# Regionalplan Bodensee- Oberschwaben

## Teilregionalplan Energie 2025

Erneute Beteiligung zu den entfallenen Gebieten  
des zweiten Anhörungsentwurfs

Entwurf zur Anhörung  
gemäß Beschluss der Verbandsversammlung  
vom 26. September 2025

## Vorranggebiet Windenergie „Aichstetten - Ost\_2“

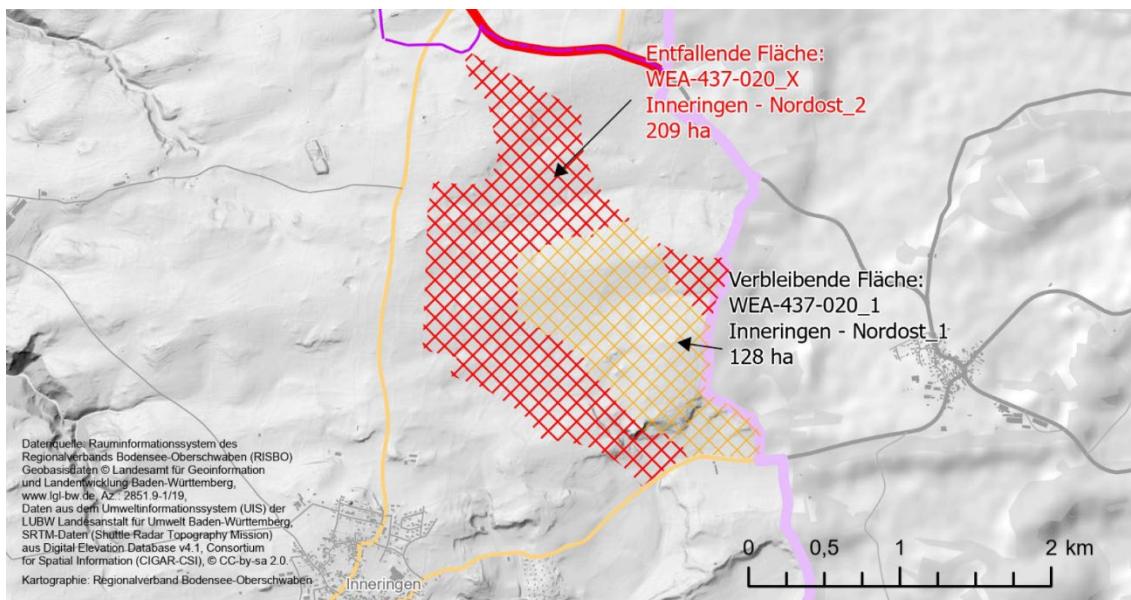
Aufgrund der im zweiten Anhörungsverfahren zum Teilregionalplan Energie von der Luftfahrtbehörde im Regierungspräsidium Stuttgart abgegebenen konkretisierten Stellungnahme wurde das Vorranggebiet Windenergie „Aichstetten-Ost\_2“ (WEA-436-012\_X) vollständig herausgenommen. Es liegt zu großen Teilen in der An- / Abflugfläche des Verkehrslandeplatzes Leutkirch-Unterzell. Regionalbedeutsame Windenergieanlagen können nach Auskunft der Luftfahrtbehörde in diesem Einzelfall nicht realisiert werden, v.a. weil die Hauptan- / -abflugstrecke betroffen ist. Die detaillierten Abwägungsergebnisse des zweiten Anhörungsverfahrens zum Teilregionalplan Energie, einschließlich der zugehörigen Erläuterungen sind Anlage 2 zu entnehmen. Die aus der Planung herausgenommene Fläche umfasst 46 ha und liegt in der Gemeinde Aichstetten.

RVBO-ID (Az.)	BE-ID (Nr.)	Anregung	Erläuterung der Abwägung	Abwägung
Regierungspräsidium Stuttgart - Ref. 46.2 (Luftverkehr)				
II.510	1341	<p>• Fläche WEA-436-012, Aichstetten - Ost: Unsere Stellungnahme zur 1. Anhörung wird aufrecht erhalten. Wir geben bereits bekannt, dass eine luftrechtliche Lösung hinsichtlich einer Verlegung der Hauptan- und abflugstrecke unwahrscheinlich ist. Die Abstände zu VFR-Flugverfahrensflächen hinsichtlich Starts und Landungen des Verkehrslandeplatzes Leutkirch sind unterschritten. Ausweichmöglichkeiten für Anpassungen der Verfahrensflächen können nicht erkannt werden. Dass auf den Lageplänen die frei- zuhaltende Fläche im Nordosten der Start- und Landebahn als begrenztes Rechteck eingezeichnet ist, ist der Tatsache geschuldet, dass das Kartenmaterial hier endet. In der Realität zieht sich der Konfliktbereich weiter über das Vorranggebiet. Da das Vorranggebiet ca. 5400 m vom Verkehrslandeplatz Leutkirch entfernt liegt, können Windenergieanlagen mit einer Höhe von 250 m (und höher) nicht realisiert werden. Diese Vorrangfläche kann aus unserer Sicht nicht in dieser Form ausgewiesen werden.</p>	<p>Berücksichtigung - Im Zuge der Überarbeitung des Planentwurfs nach der 2. Offenlage des Teilregionalplans Energie wurde das in der Anregung genannte Vorranggebiet Windenergie aufgrund des zivilen Luftverkehrs vollständig aus der Flächenkulisse Windenergie entfernt.</p>	Berücksichtigung

Durch die vollständige Herausnahme der Fläche entfallen die bisher angenommenen potenziellen Umweltauswirkungen innerhalb der Fläche sowie deren Umgebung. Es sind zudem keine Beeinträchtigungen auf Natura 2000 - Gebiete oder Artenschutzbelaenge zu erwarten.
